## CCR-VIA -- COMITATO DI COORDINAMENTO REGIONALE PER LA VALUTAZIONE D'IMPATTO AMBIENTALE

**Giudizio n° 2869 del 08/02/2018**

**Oggetto** Ampliamento cava in località "Il Campo"

**Verifica di Assoggettabilità a V.I.A. – V.A.**

Figura 3: Tav. 5 della variante al PST approvata nel 2012.

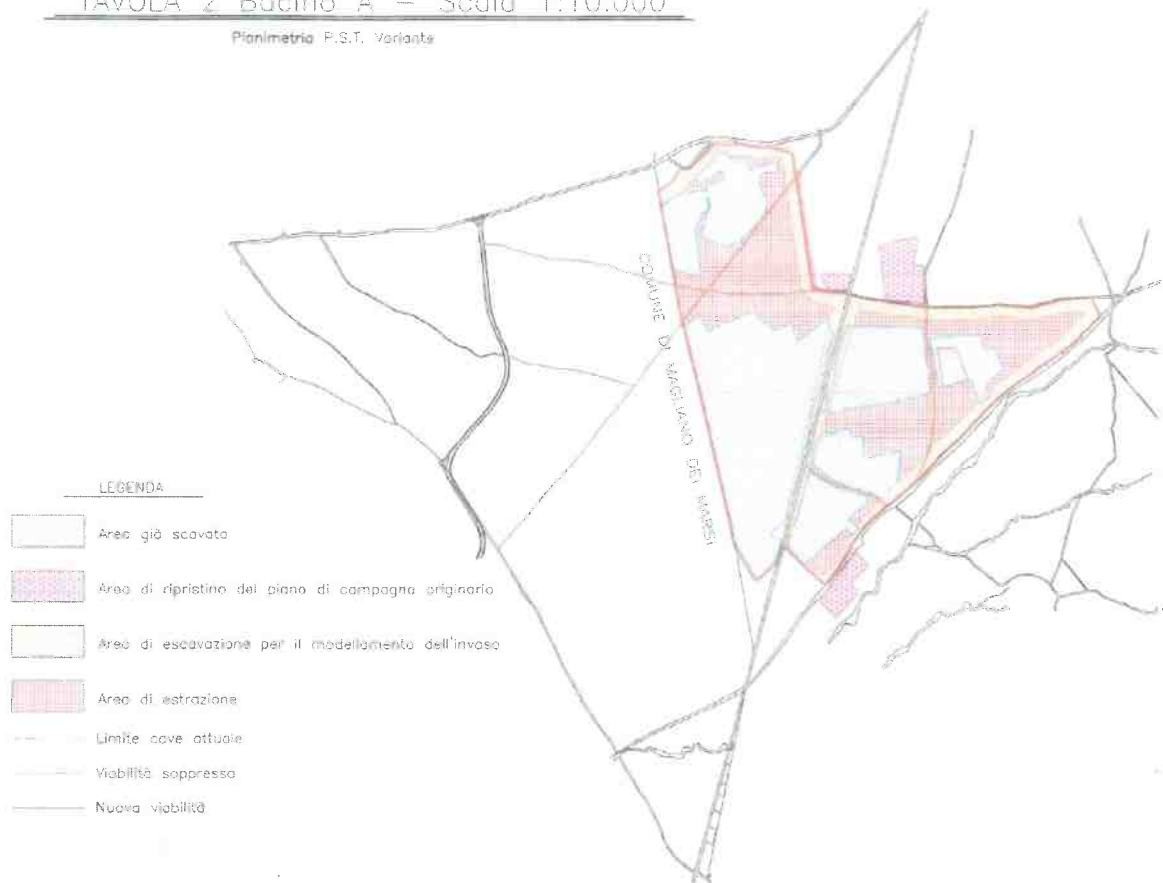
Lo SPA tuttavia non riporta elementi utili per valutare la conformità del progetto a tale PST e successiva variante.

- Le aree interessate rientrano nel PST Alba Fucens e successiva variante e sarebbe opportuna una verifica di dettaglio sulla conformità del progetto a tale pianificazione in relazione alla viabilità (nuova ed esistente), alla sistemazione finale (in parte agricola ed in parte “diversa da quella agricola”, come affermato dalla ditta);

Figura 7: Planimetria catastale del progetto di ampliamento in oggetto. In azzurro le aree di ampliamento in disponibilità ed in rosso quelle di cui la ditta chiederà la disponibilità.

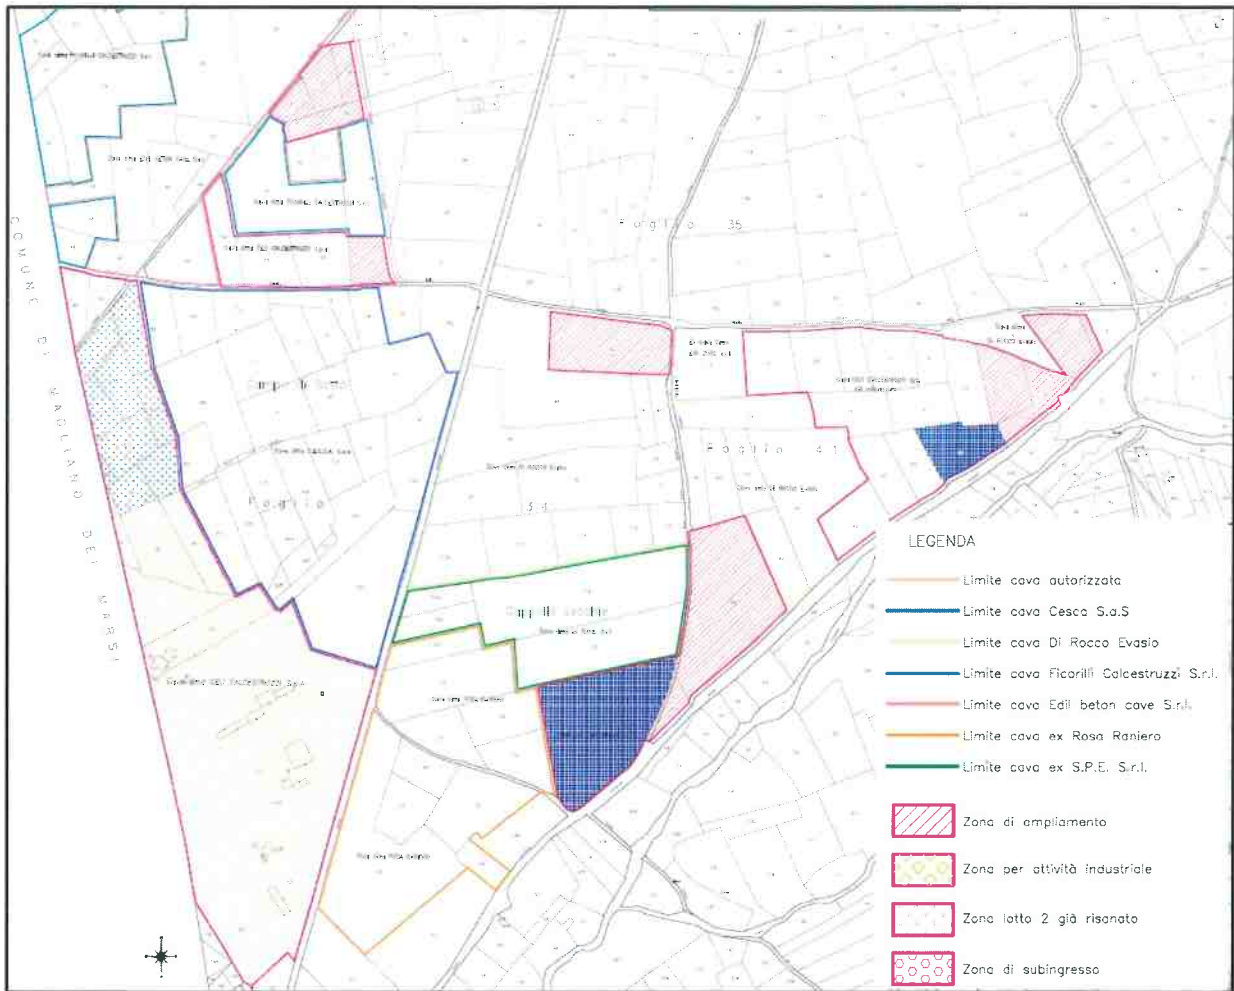
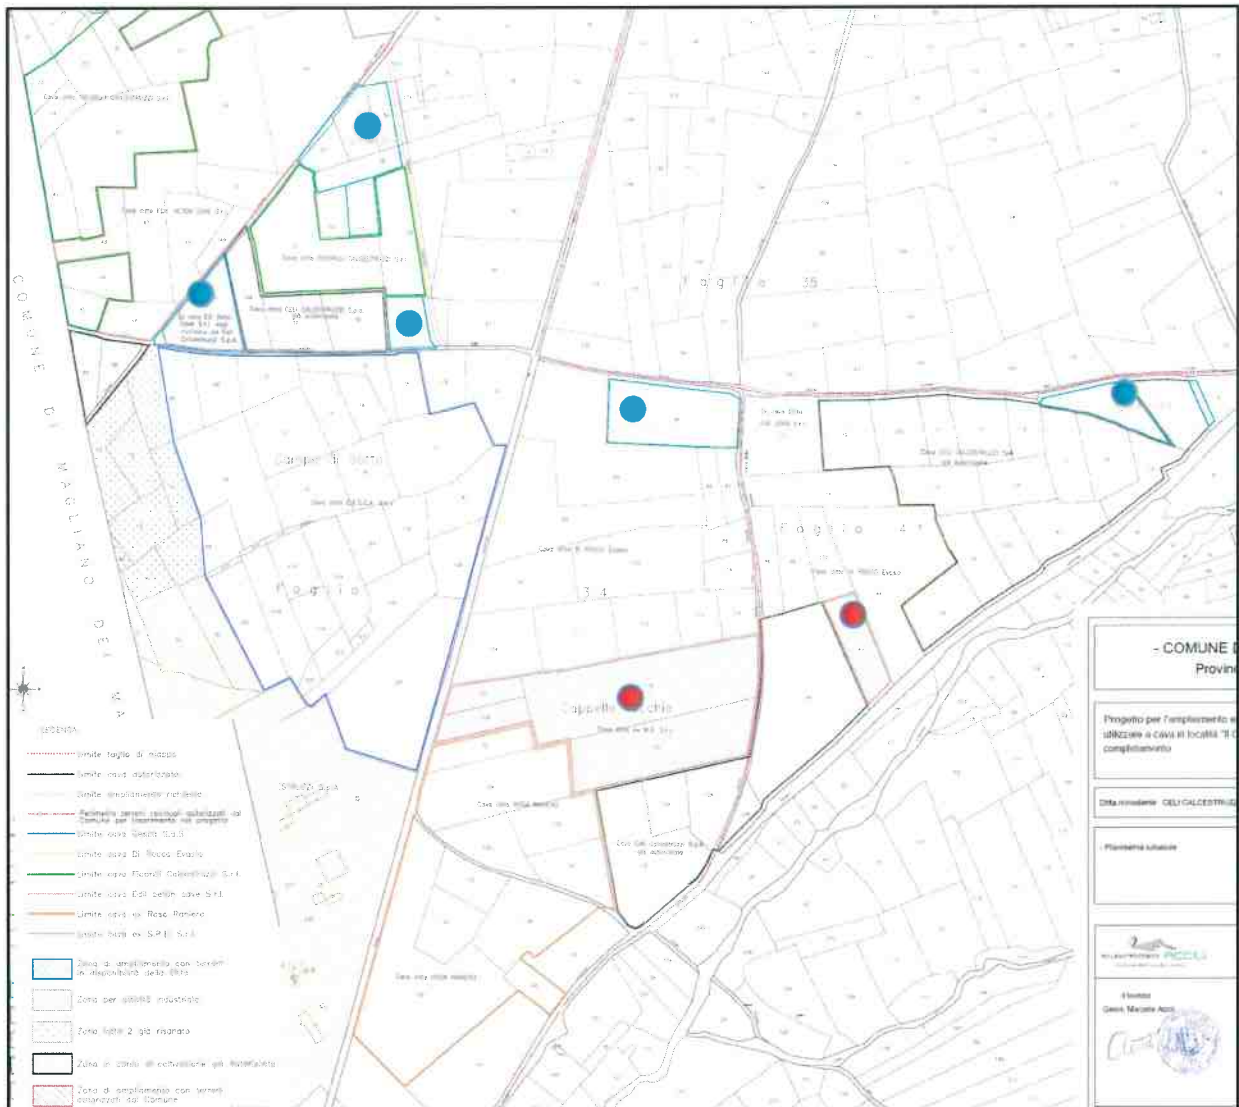
- Il progetto interessa aree (di proprietà e da acquisire in disponibilità) che risultano già oggetto di attività di cava per le quali non viene dettagliato l’iter autorizzatorio pregresso, né fornite sezioni di dettaglio dell’attuale stato di fatto: si ritiene tuttavia che tali verifiche potrebbero essere eseguite sul progetto definitivo in sede di rilascio dell’autorizzazione finale all’attività di cava.
